**Avis sur le projet d'installation
d'un parc photovoltaïque au sol
sur la commune de VAUDES (10),
porté par la société
URBA-402**

n°MRAe 2022APGE52

Nom du pétitionnaire	URBA-402
Commune	VAUDES
Département	Aube (10)
Objet de la demande	Construction d'un parc photovoltaïque au sol.
Date de saisine de l'Autorité Environnementale	21/02/22

Figure 4: Variante 2 retenue par le Maître d'ouvrage

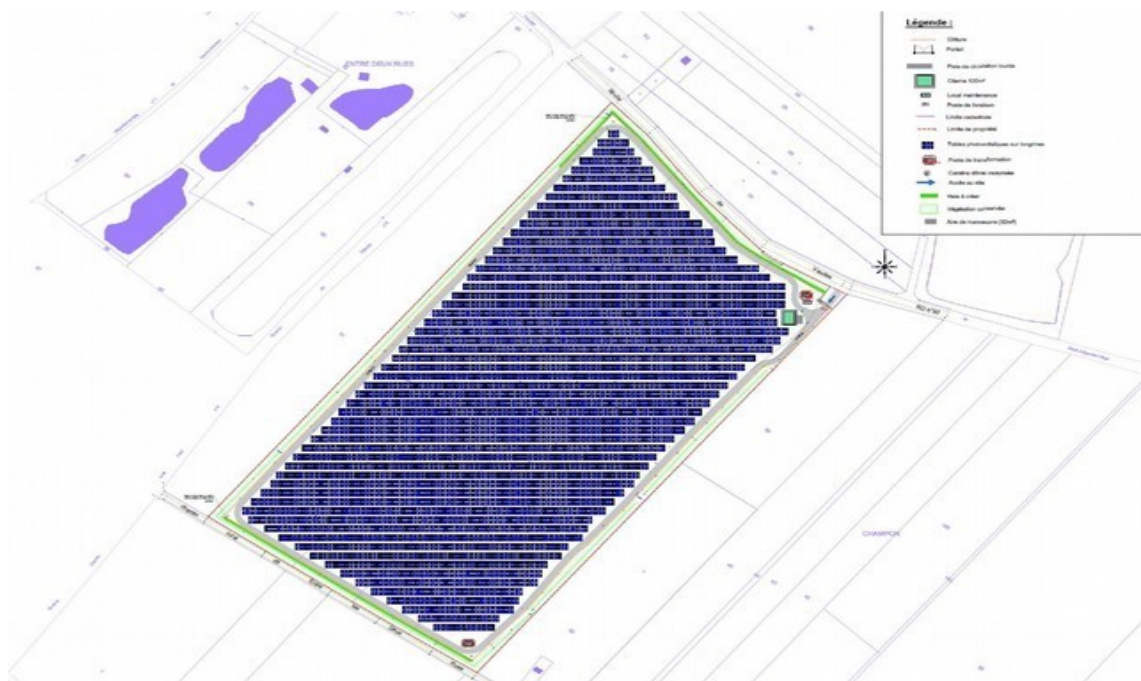
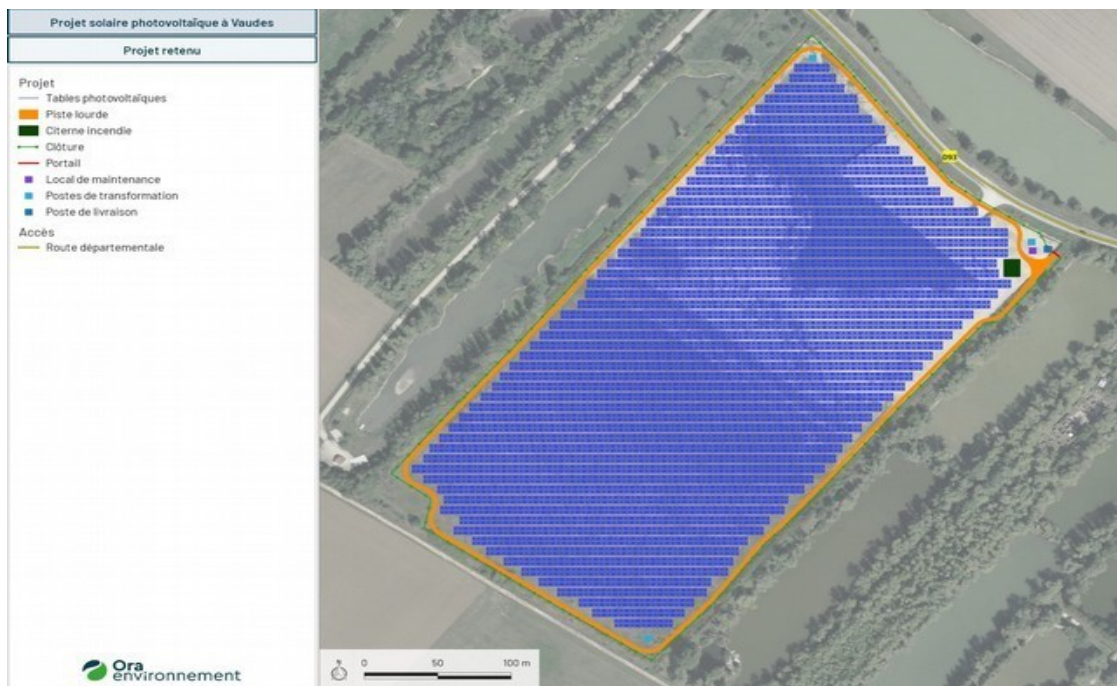
Dans la variante choisie, l'Ae constate que la zone humide évitée sera exclue de la zone clôturée, ainsi que les autres plans d'eau à proximité du site. Elle s'interroge sur leur devenir.

L'Ae relève que l'étude le pétitionnaire n'a présenté d'étude de solutions alternatives de choix de site comme le stipule l'article R.122-5 II 7° du code de l'environnement¹².

L'Ae recommande que la zone humide évitée soit gérée dans le cadre du projet au titre de mesure d'accompagnement avec des engagements sur les 30 ans.

Figure 5: Le site d'implantation du projet s'inscrit dans un réseau de continuités écologiques

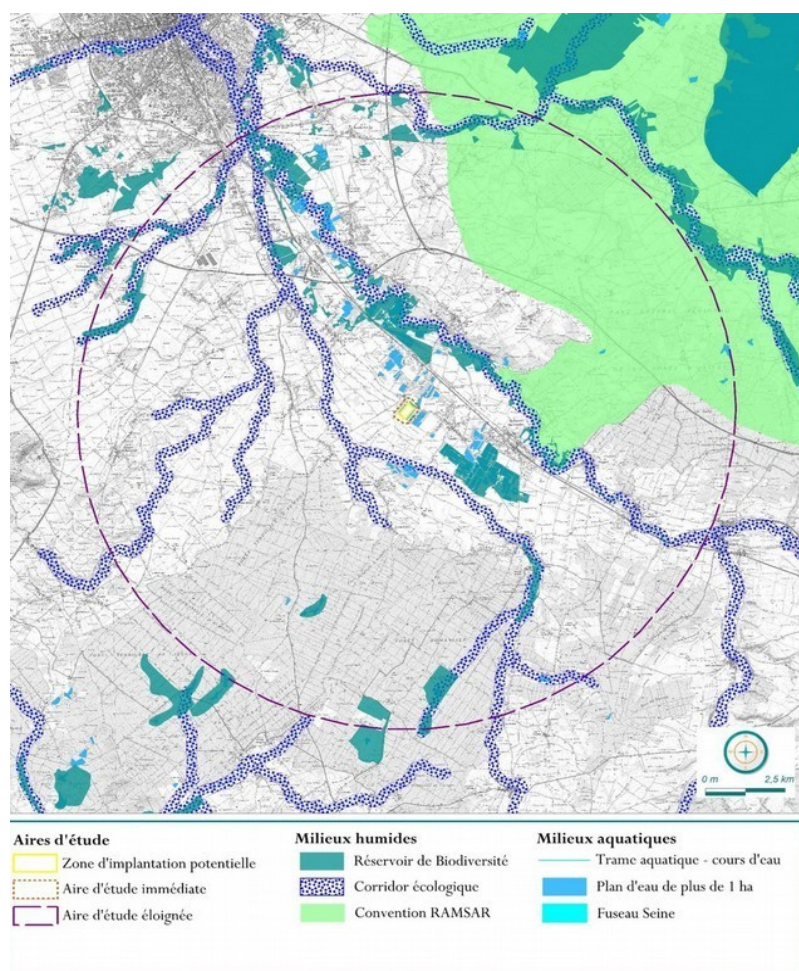
L'Ae s'interroge fortement sur ce choix, justifié par le caractère « dégradé », pour la partie sud du site. En effet, ce site s'inscrit dans un réseau de continuités écologiques contribuant au maillage serré des trames verte et bleue locales ; sa localisation au milieu d'étangs et de lisières arborées est marquée par une très riche biodiversité et par sa fonction de lieu d'accomplissement du cycle de vie (reproduction, alimentation, repos) de nombreuses espèces (oiseaux, chauves-souris, mammifères et insectes).

L'Ae relève qu'au regard du manque de justifications apportées, le projet apparaît ainsi contraire au SRADDET (règle n°8: «*préserver et restaurer la trame verte et bleue*»), l'implantation de la centrale photovoltaïque se faisant au détriment des continuités écologiques dûment répertoriées.
